**VERSLAG VAN EEN GELIJKVORMIGHEIDSONDERZOEK VOOR INGEBRUIKNAME EN/OF CONTROLEBEZOEK
VAN EEN ELEKTRISCHE INSTALLATIE OP LAAGSPANNING EN ZEER LAGE SPANNING****Algemene gegevens**

Plaats van het onderzoek:	Beukendreef 21, 2840 REET				
Eigendom van:	STUYCK				
Opdrachtgever:	Mevr Dora Stuyck, Beukendreef 21, 2840 REET				
Type lokalen:	Woning	DNB:	/	Tarief:	Dubbeluurtarief
EAN-code installatie:	541 44	Nr. teller:	41558157	Index:	82736/33849 kWh
Installateur:	/				
BTW-nr.:	/	Of ID-kaartnr:	/	Uitgereikt te:	/ op /
Agent-bezoeker:	Gert Vos				Datum onderzoek: 20/06/2018

Overeenkomstig de voorschriften van het Algemeen Reglement op de Elektrische Installaties (A.R.E.I.) - Interne procedure QPRO/ELE/001	
Type keuring:	Art. 276bis Verkoop van een wooneenheid
Bijkomende info:	Controlebezoek + Art. 278
Herkeuring op:	/
Bescherming tegen elektrische schokken bij onrechtstreekse aanraking: Art. 86 Huishoudelijke lokalen of plaatsen (net TT - voeding van de elektrische installatie via elektrische teller)

Extra inbreuken en/of bijkomende uitleg:

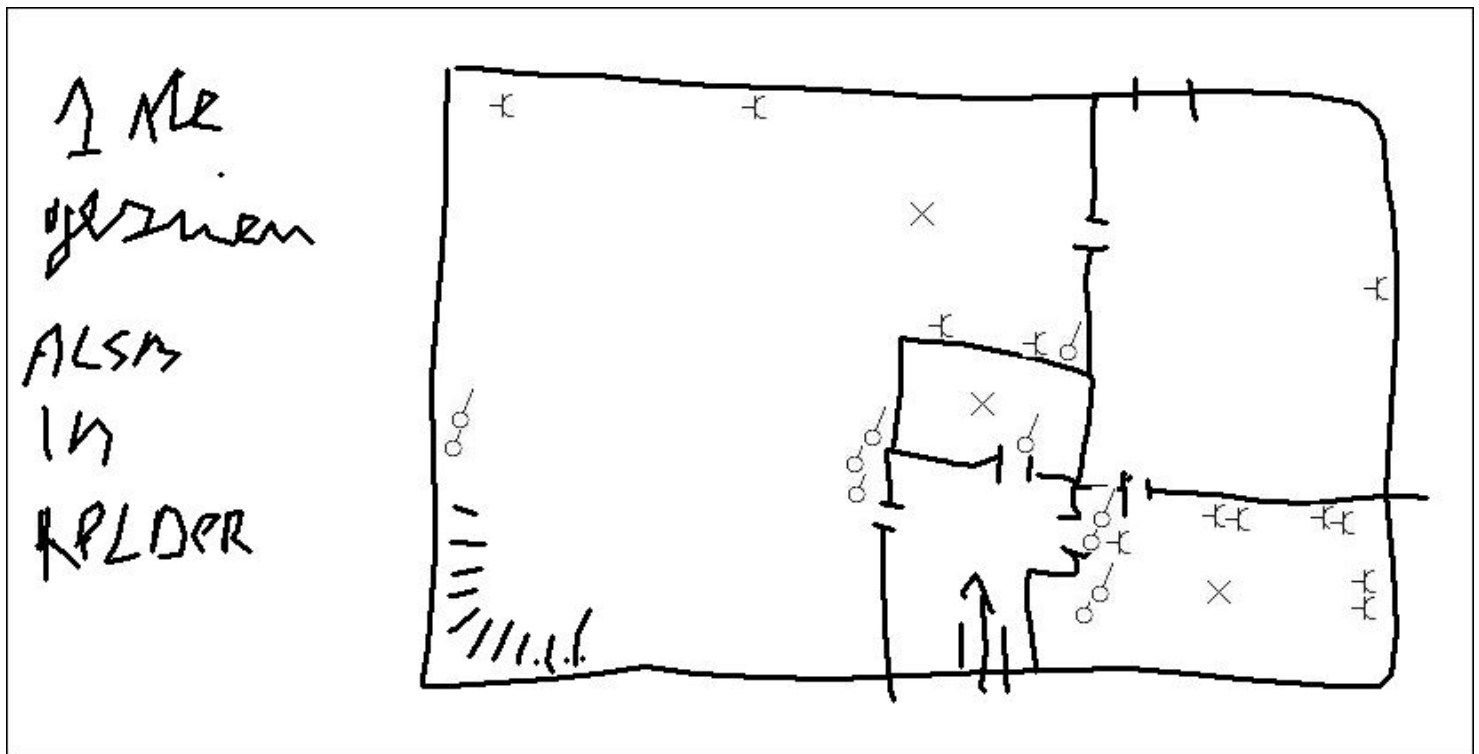
- 1.01/02:SCHEMA'S ONTBREKEN
- 4.07/08/10:BORD 1/2/3
- 6.03:BORD 1/2/3
- 6.11/12:BORD 1/2/3
- 7.02/04:STOPC KEUKEN/SLAAPK ACHTER IN KASTJE LINKS VAN BED
- 8.01/05:KELDER IN CV RUIMTE LINKSE MUUR
